Dokumentation
zur 4. Projektbegleitkreissitzung

zum Ausbau Leimbach-Oberlauf
zwischen dem Hochwasserrückhaltebecken Nußloch und der
Waldangelbachmündung (Landesgewässer, Maßnahme 3.1 und 3.3)

am 31. März 2017 im Alten Rathaus der Stadt Wiesloch

Ergebnisse Kleingruppe 1 zur Gestaltung der Dammrückverlegung Walldorfer Str. / Kleingärten

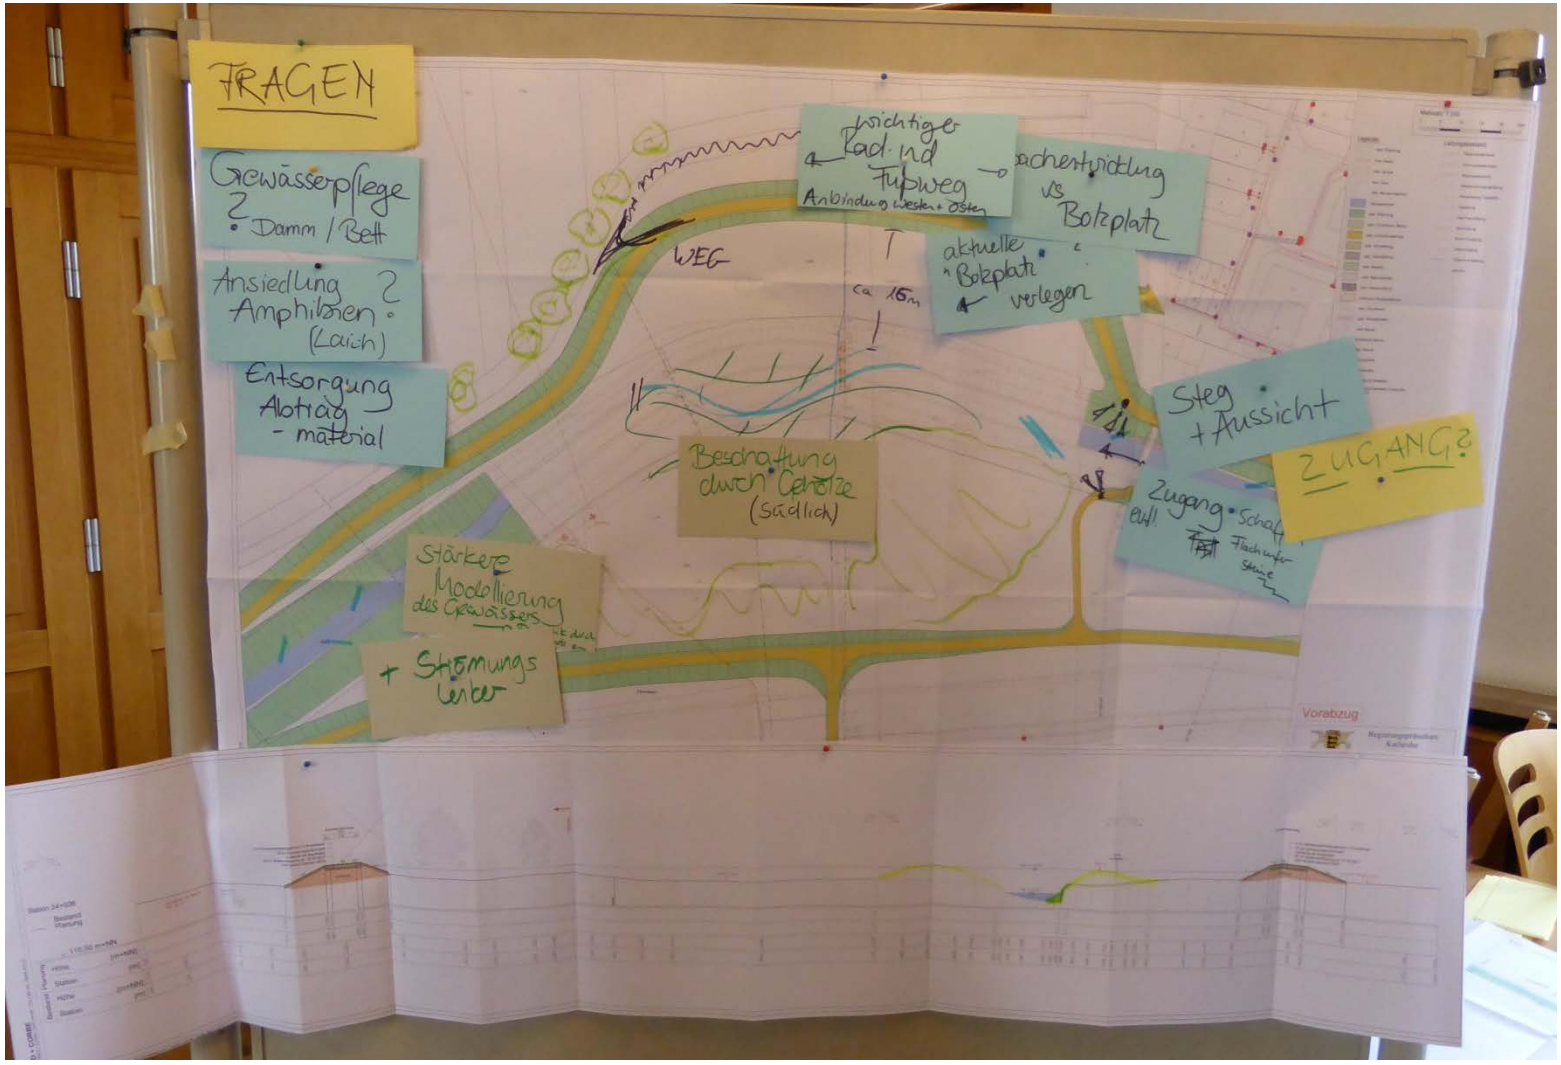
Wurzelstöcke im gesamten Abschnitt für Leitart Eritza Schmerle
initiale Schaffung von Steilufer/Uferabbruch
Flachufer: entlang aller Gleithänge mit "Berme" für Rohrglanzgras
Hebewerk, ... Restriktionsstrecken
Störsteine "Wiegner" Holz
Sträucher im Damm-schutzstreifen (10m) ?
Zugänglichkeit schaffen nur im Bereich Brücke, Alte Heerstr. bis Steg bzw. Pflegeheim
Zugänge zum Bach für Bevölkerung begrenzen!
Weiden, Erlen an Uferlinie
Kiesbänke alle ca. 50m für Döbel Grundling Barbe
Kolke: alle 50m
Wieviel Baumverluste? Bäume erhalten!
Vorabzug
Ziel: Ersatzbiotope (Bäume) fern von Verkehrssicherung schaffen + Leitungen

9	4. Sitzung des PBK M3.3 am 31.03.2017	Am unteren Ende der rauen Rampe wird der Einbau einer Kiesschüttung vorgeschlagen, um die Habitatstrukturen für Kieslaicher in diesem Strömungsbereich zu verbessern.	Der Vorschlag wird in die Planung aufgenommen.
		Dammrückverlegungsbereich Walldorfer Straße /Kleingärten	
10	4. Sitzung des PBK M3.3 am 31.03.2017	Durch Totholzeinbauten am linken Ufer könnte der Leimbach nach rechts in Richtung des Außenufers verschwenkt werden. Auch könnte durch Initialsetzung von Uferabbrüchen rechts eine natürliche Laufentwicklung gefördert werden.	Der Vorschlag wird in die Planung aufgenommen.

Nr.	Bezug	Frage, Anregung, Hinweis	Antwort / weiteres Vorgehen
11	4. Sitzung des PBK M3.3 am 31.03.2017	Könnte eine Laufverlagerung durch Uferabbrüche bis zum Dammfuß erfolgen?	Eine naturnahe Entwicklung des Leimbachs ist gewünscht und soll auch gefördert werden. Aus Gründen der Dammstandsicherheit wird jedoch eine Grenze definiert, bis wohin diese Entwicklung möglich ist. Wird die Grenze erreicht, ist ein weiterer Uferabbruch durch entsprechende Maßnahmen zur Sicherung zu verhindern. Aufgrund der Höhenlage des Vorlandes und des Abstandes der Dammlinie im betreffenden Abschnitt (bisherige Kleingärten nördlich des Leimbachs) wird die mögliche Laufverlagerung als unproblematisch für die Dammstandsicherheit erachtet.
12	4. Sitzung des PBK M3.3 am 31.03.2017	Können Gehölze und Sträucher in Dammnähe zugelassen werden? Kann dies durch Anordnung eines Durchwurzelungsschutzes am Dammfuß ermöglicht werden?	Die Anregung wird geprüft.

13	4. Sitzung des PBK M3.3 am 31.03.2017	Die Anlage eines mäandrierenden Gewässerverlaufs wird bereits in der Bauphase gewünscht.	Es ist nicht vorgesehen, den neuen Gewässerlauf komplett in einem möglichen Endzustand zu modellieren. Es soll jedoch ein Initialzustand hergestellt werden, um die Gewässerlaufentwicklung zu begünstigen.
14	4. Sitzung des PBK M3.3 am 31.03.2017	Zur Strukturanreicherung und Erhöhung der Strömungsvielfalt im Leimbachbett könnten Verengungen und Kiesbänke eingebracht werden, die zu Vertiefungen (Kolken) führen.	Der Vorschlag wird in die Planung aufgenommen.
15	4. Sitzung des PBK M3.3 am 31.03.2017	Insbesondere an den Innenufern bei Krümmungen sollten Flachwasserzonen mit standorttypischem Bewuchs (z.B. Hochstauden) angelegt werden.	Der Vorschlag wird in die Planung aufgenommen.
16	4. Sitzung des PBK M3.3 am 31.03.2017	Der geplante Unterhaltungsweg und der bestehende Feldweg nördlich des Leimbachs (wichtiger Rad- und Fußweg) sollten zusammengelegt werden, um die Doppelführung von Wegen zu vermeiden. Der Unterhaltungsweg sollte im Westen und Osten jeweils angeschlossen werden.	Dies ist von Seiten des Vorhabenträgers nicht vorgesehen. Der neue Hochwasserschutzdamm soll bis an den bestehenden Feldweg gelegt werden. Somit kann der bestehende Feldweg als Dammverteidigungsweg im Hochwasserfall genutzt und die bestehende Gehölzreihe nörliche des Weges erhalten werden. Der Radverkehr soll weiterhin über den bestehenden Feldweg führen. Der vorgesehene Unterhaltungsweg auf der Dammkrone wird nicht für den öffentlichen Verkehr freigegeben.

17	4. Sitzung des PBK M3.3 am 31.03.2017	Der in diesem Abschnitt querende Steg kann in seinem Bestand nicht erhalten werden. Die Stadt Wiesloch schlägt einen Ersatzneubau an anderer Stelle, z.B. am westlichen Rand der DRV nahe der Bebauung, vor. Hier könnte auch ein Aussichtspunkt auf das neue Gewässer und die Rückverlegungsflächen zur Naturbeobachtung geschaffen werden.	Der Vorschlag wird in die Planung aufgenommen, insofern der Ersatzneubau von der Stadt Wiesloch gewünscht wird. Generell besteht aus ökologischer Sicht der Wunsch, den Dammrückverlegungsbereich zu beruhigen und der gewässerökologischen Entwicklung zu überlassen.
18	4. Sitzung des PBK M3.3 am 31.03.2017	Wie wird der Bodenabtrag und die Bodenentsorgung erfolgen?	Es wird eine ausgeglichene Bodenbilanz angestrebt. Der Bodenüberschuss wird fachgerecht entsorgt. Ein Wiedereinbau von Material wird geprüft, ist jedoch aufgrund der allgemeinen Schadstoffbelastungen im Plangebiet als fraglich anzusehen.

Ergebnisse Kleingruppe 2 zur Gestaltung der Dammrückverlegung Walldorfer Str. / Kleingärten

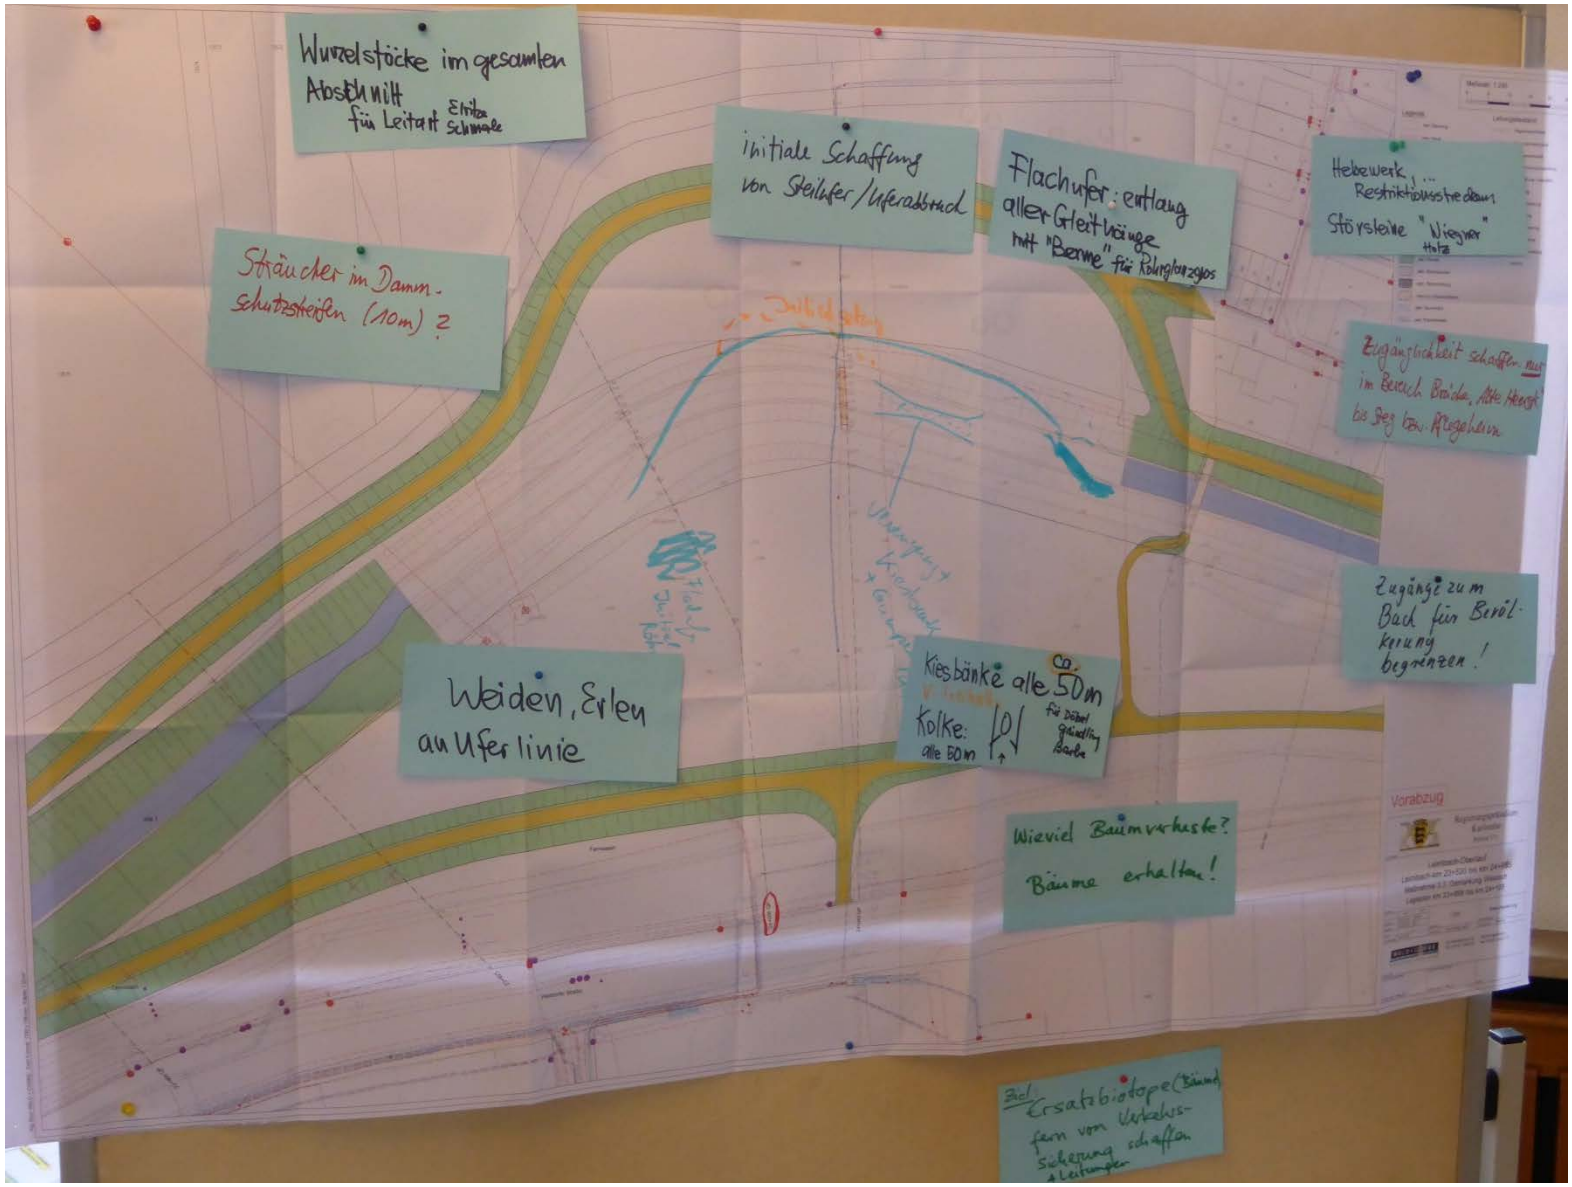
- Aus einer Arbeitsgruppe ging der Vorschlag hervor, durch Totholzeinbauten am linken Ufer den Leimbach hier nach rechts in Richtung des Außenufers verschwenken zu lassen. Auch könnte durch Initialsetzung von Uferabbrüchen rechts eine natürliche Laufentwicklung gefördert werden. Die Frage, ob eine Laufverlagerung durch Uferabbrüche bis zum Dammfuß stattfinden könnte, wird aufgrund der Vorlandhöhe von ca. 2 m und des Abstands der neuen Dammlinie als unproblematisch erachtet. In jedem Fall sind die Standsicherheitsaspekte der Hochwasserschutzdämme zu berücksichtigen.

- Zu den neuen Dammlinien wurde gefragt, ob Gehölze bzw. Sträucher in Dammnähe zugelassen werden können. Es solle geprüft werden, ob dies z.B. durch Anordnung eines Durchwurzelungsschutzes am Dammfuß ermöglicht werden kann.

- Es wurde der Wunsch geäußert, dass bereits in der Bauphase ein mäandrierender Verlauf angelegt wird. Büro WaCo verwies darauf, dass in der Planung bisher nicht vorgesehen ist, ein neues Gewässer komplett zu modellieren, jedoch ein Initialzustand hergestellt werden soll.

- Der in diesem Abschnitt querende Steg kann in seinem Bestand nicht erhalten werden. Hierzu bestanden unterschiedliche Auffassungen: Während einzelne Teilnehmer für den Verzicht auf den Steg plädierten, wird derzeit von der Stadt Wiesloch ein Ersatzneubau an anderer Stelle befürwortet. Der Steg könnte am westlichen Rand der Dammrückverlegung nahe der Bebauung angeordnet werden. Hier könnte auch ein Aussichtspunkt auf das neue Gewässer und die Rückverlegungsflächen zur Naturbeobachtung geschaffen werden.

Ergebnisse Kleingruppe 1 zur Gestaltung Abschnitt Postmühlenwehr

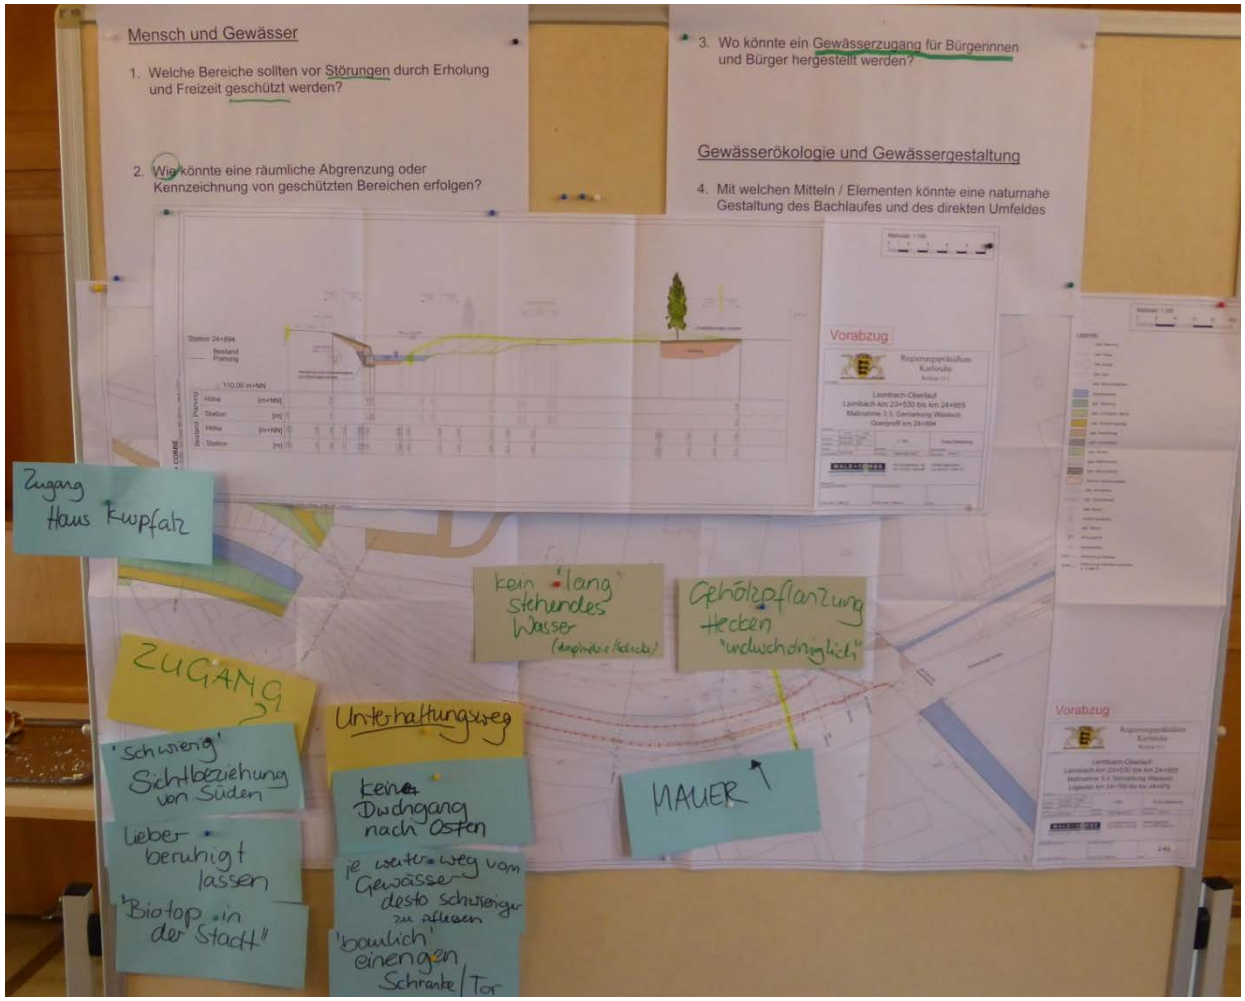
- Aus dem Kreis der Teilnehmer wird vorgebracht, dass der Baumbestand rechts unterhalb des Wehres soweit möglich erhalten bleiben sollte. Der Eingriff in diese Flächen soll so weit als möglich reduziert werden.

- Entlang des linken Ufers unterhalb der Rampe werden sog. Inklinante, in Fließrichtung ausgerichtete Buhnen, z.B. Totholzstämme vorgeschlagen, die die Strömung zum Gegenufer lenken sollen und somit eine natürliche Entwicklung des rechten Ufers fördern können.

- Es wurde angeregt, dass entlang des rechten Ufers (Gleitufer unterhalb der Rampe) Flachuferzonen und Gehölzentwicklung an der Wasserlinie ermöglicht werden sollen.

- Gegebenenfalls kann rechts durch Baggeranschnitt auch eine Steiluferböschung als Initialmaßnahme integriert werden.
- Der Planungsabschnitt rechts solle einen Bereich zur ungestörten Entwicklung der Natur darstellen und nicht öffentlich zugänglich sein. Der Leimbach sei bereits von der Straße gut einsehbar; der geplante Weg solle demnach nur als Unterhaltungsweg dienen und mit einer Schranke oder einem Tor abgesperrt werden (allgemeiner Konsens). Aus Sicht des RPK wird angemerkt, dass die Gewässerunterhaltung schwieriger wird, je weiter der Weg vom Leimbach entfernt ist. Aus dem Teilnehmerkreis wird vorgeschlagen im nördlichen Bereich Gehölze und Hecken (evtl. mit Dornen) zu pflanzen, um den Bereich unzugänglicher / unattraktiver für Besucher zu machen.

- Am unteren Ende der rauen Rampe wurde der Einbau einer Kiesschüttung vorgeschlagen, um die Habitatstrukturen für Kieslaicher in diesem Strömungsbereich zu verbessern. Der Vorhabenträger bestätigte, dass Kiesschüttungen als Maßnahmen zur Strukturanreicherung geprüft werden und – soweit am Leimbach als Fließgewässertyp mit Feinstoffcharakter vertretbar – auch in der gewässerökologischen Planung berücksichtigt werden. Zugleich wurde klargestellt, dass Kiesbänke nur als Initialmaßnahmen denkbar sind, die der eigendynamischen Entwicklung überlassen werden und bei möglicher Verschlammung nicht dauerhaft unterhalten werden.

Bereich Postmühlenwehr	
3	4. Sitzung des PBK M3.3 am 31.03.2017	Der Baumbestand rechts unterhalb des Wehres sollte soweit möglich erhalten bleiben.	Es ist vorgesehen einzelne Bäume soweit als möglich zu erhalten.
4	4. Sitzung des PBK M3.3 am 31.03.2017	Entlang des linken Ufers unterhalb der Rampe werden inklinante Buhnen (z.B. Totholzstämme) vorgeschlagen, die die Strömung zum Gegenufer lenken sollen und somit eine natürliche Entwicklung des rechten Ufers fördern können.	Der Vorschlag wird in die Planung aufgenommen und auf Grundlage der örtlichen Gegebenheiten und der Hydraulik in der Planung berücksichtigt.
5	4. Sitzung des PBK M3.3 am 31.03.2017	Entlang des rechten Ufers (Gleitufer unterhalb der Rampe) sollten Flachuferzonen und Gehölzentwicklung an der Wasserlinie ermöglicht werden.	Es werden punktuell standorttypische Gehölze vorgesehen. Diese sind hinsichtlich ihrer hydraulischen Wirkung jedoch noch zu überprüfen.

6	4. Sitzung des PBK M3.3 am 31.03.2017	Gegebenenfalls kann am rechten Ufer durch Baggeranschnitt eine Steiluferböschung als Initialmaßnahme integriert werden.	Es wird geprüft ob der Bachlauf eine Steiluferböschung an dieser Stelle zulässt.
7	4. Sitzung des PBK M3.3 am 31.03.2017	Der Planungsabschnitt rechts soll einen Ruhebereich darstellen und nicht öffentlich zugänglich sein. Der Leimbach ist bereits von der Straße gut einsehbar; der geplante Weg soll nur als Unterhaltungsweg dienen und mit einer Schranke oder einem Tor abgesperrt werden. Es wird vorgeschlagen im nördlichen Bereich Gehölze und Hecken (evtl. mit Dornen) zu pflanzen, um den Bereich unzugänglicher/ unattraktiver für Besucher zu machen.	Die Planung sieht einen nicht öffentlich zugänglichen Unterhaltungsweg vor. Eine Absperrung wird in der Planung berücksichtigt.
8	4. Sitzung des PBK M3.3 am 31.03.2017	Eine Beschattung des Leimbachs ist notwendig. Zur Umsetzung werden Schwarzerlen vorgeschlagen, die gut an den Standort angepasst seien. Die Pflanzung von Weiden sollte vermieden werden.	Punktuell sind Neupflanzungen vorgesehen. Diese sind aber hinsichtlich ihrer hydraulischen Wirkung noch zu überprüfen. Auf bzw. im Bereich von Hochwasserschutzdämmen sind jedoch Gehölzpflanzungen nicht zulässig.

Ergebnisse Kleingruppe 2 zur Gestaltung Abschnitt Postmühlenwehr

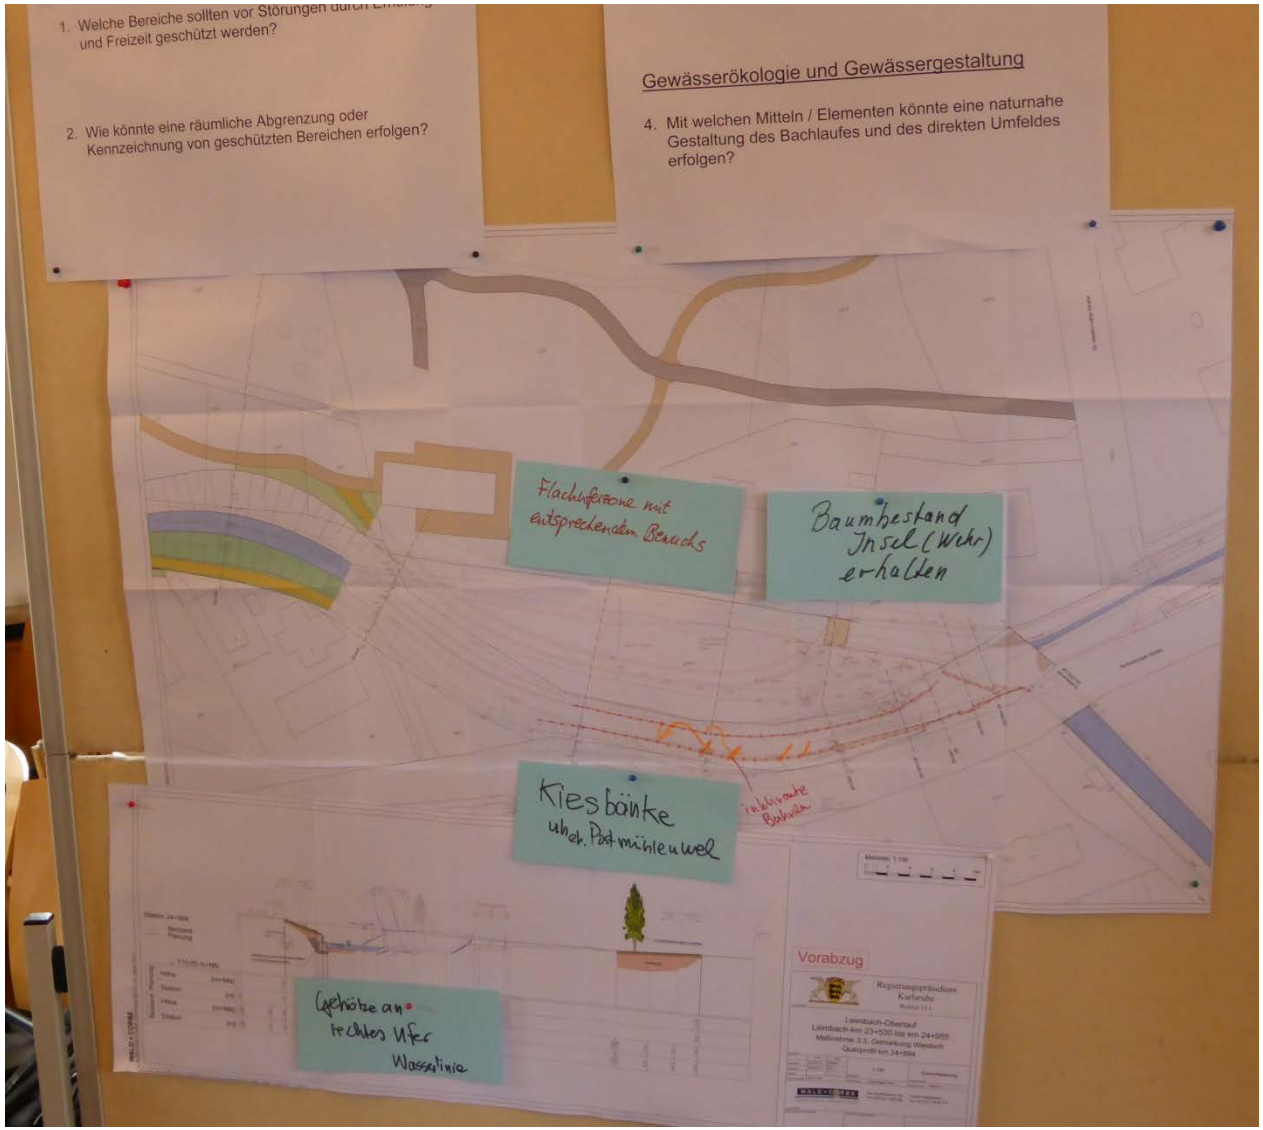
- Die Stadt Wiesloch schlägt eine Beschattung des Leimbachs vor, um die Veralgung des Leimbachs im Sommer zu vermeiden. Zur Umsetzung werden Schwarzerlen vorgeschlagen, die gut an den Standort angepasst seien. Die Pflanzung von Weiden sollte laut BUND vermieden werden. In jedem Fall sind hierbei die Auswirkungen auf die Hydraulik zu berücksichtigen.
